Meie 02.03.2026 nr 7.2-2/26/16237-5

**Karla küla Kaasiku ja Teeääre kinnistute ja lähiala detailplaneeringu kooskõlastamata jätmine**

Olete taotlenud Transpordiametilt korduvat kooskõlastust Harju maakonna Rae valla Karla küla Kaasiku ja Teeääre kinnistute ja lähiala detailplaneeringule (katastritunnused vastavalt 65301:003:0253; 65301:003:0761, edaspidi *planeering*).

Joonis 1. Väljavõtte tehnovõrkude koondplaanist vertikaaliga (VK ja sidevarustuse skeem)

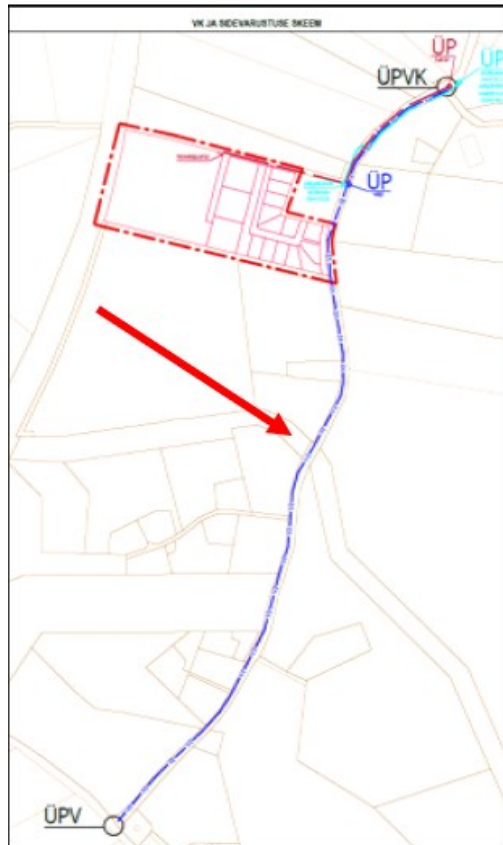
1. Riigitee nr 11112 Lagedi–Jüri tee maaüksuste ulatuses on ruumilised tingimused piiratud. Sellest tulenevalt palume riigiteega rööpselt kulgevad tehnovõrgud kavandada väljapoole Transpordiameti maaüksust, näiteks olemasoleva kergtee nr 6539691 alale või arendusalale.
2. Samuti palume tagada, et Vaskjala–Ülemiste kanali silla konstruktsioonidest paikneksid tehnovõrgud vähemalt 3 m kaugusel.

Joonis 2. Väljavõtte tehnovõrkude koondplaanist vertikaaliga

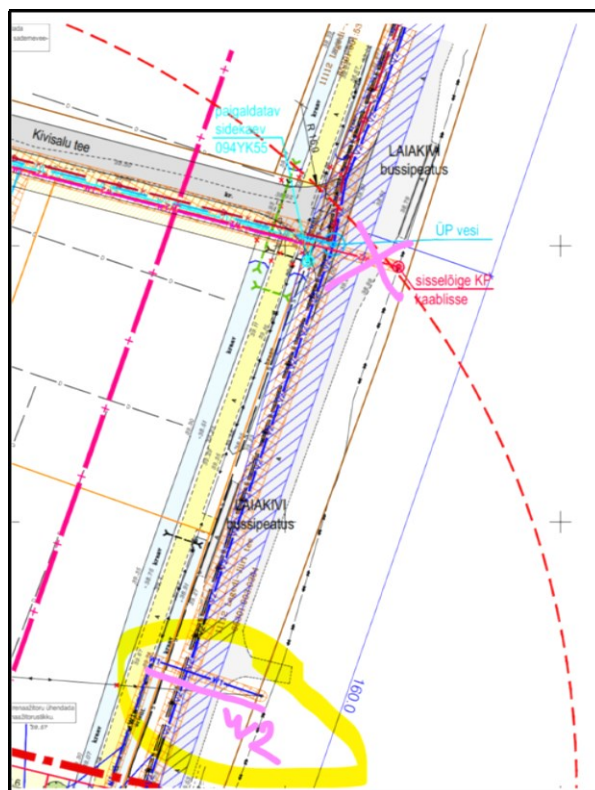
3. Keskpingekaabli ristumine riigiteega tuleb lahendada selliselt, et kaabel ei jääks riigitee muldesse. Võimalusel palume kaaluda ristumise koondamist madalpingekaabliga samasse koridori.

Joonis 3. Väljavõtte tehnovõrkude koondplaanist vertikaaliga

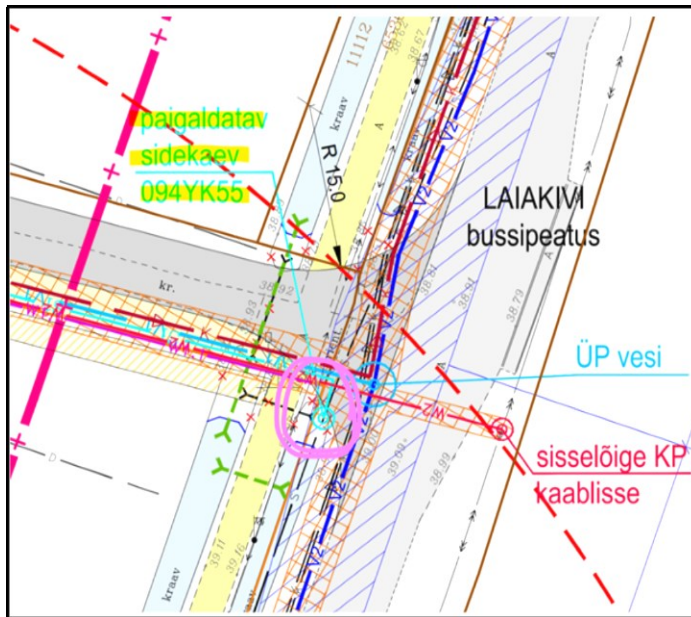
- Sidekaev tuleb kavandada väljapoole Transpordiameti maaüksust, kuna mahasõidu muldes paiknemine ei ole sobiv ega vasta tehnovõrkude [juhendile](#).
- Lisaks palume täpsustada, kas VK ja sidevarustuse skeemil kujutatud sidetrass on olemasolev või planeeritav ning kajastada see joonistel üheselt mõistetavalt.

Joonis 4. Väljavõtte tehnovõrkude koondplaanist vertikaaliga

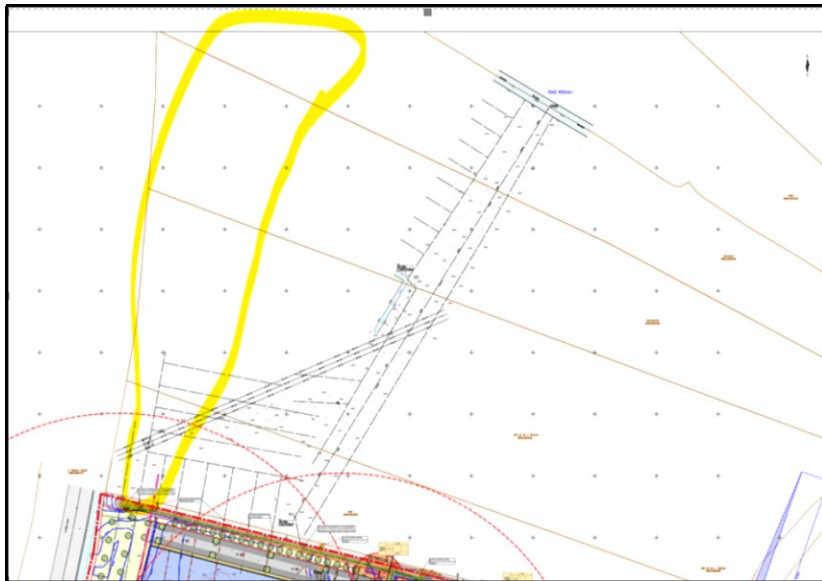
Sademevee lahenduse osas ei selgu esitatud materjalidest terviklik toimiv skeem.

- Asendiplaanil tuleb näidata truupide, kraavide, sademevee- ja drenaažitorustike voolusuunad ning esitada selge ülevaade, kuhu ja millisel viisil sademevesi suunatakse.

Joonis 7. Väljavõtte tehnovõrkude koondplaanist vertikaaliga

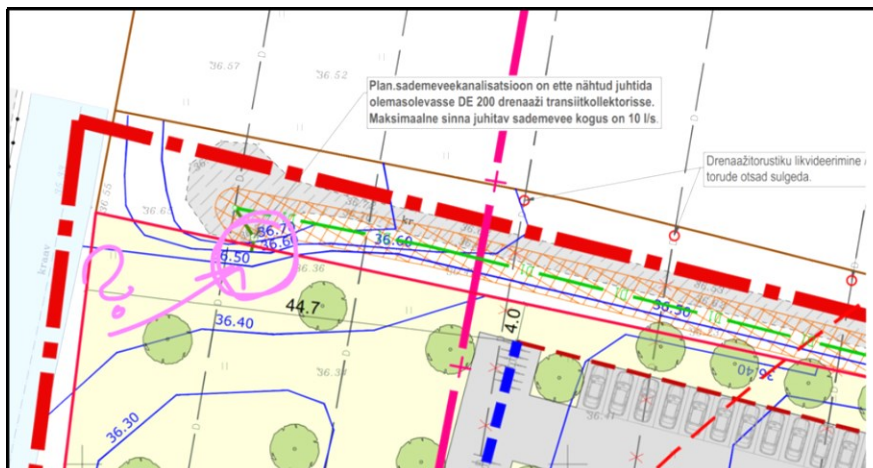
2. Palume täpsustada ka joonisel 7 näidatud torustiku funktsioon ning põhjendada haljasalalt täiendava vee drenaažisüsteemi juhtimise vajadust.
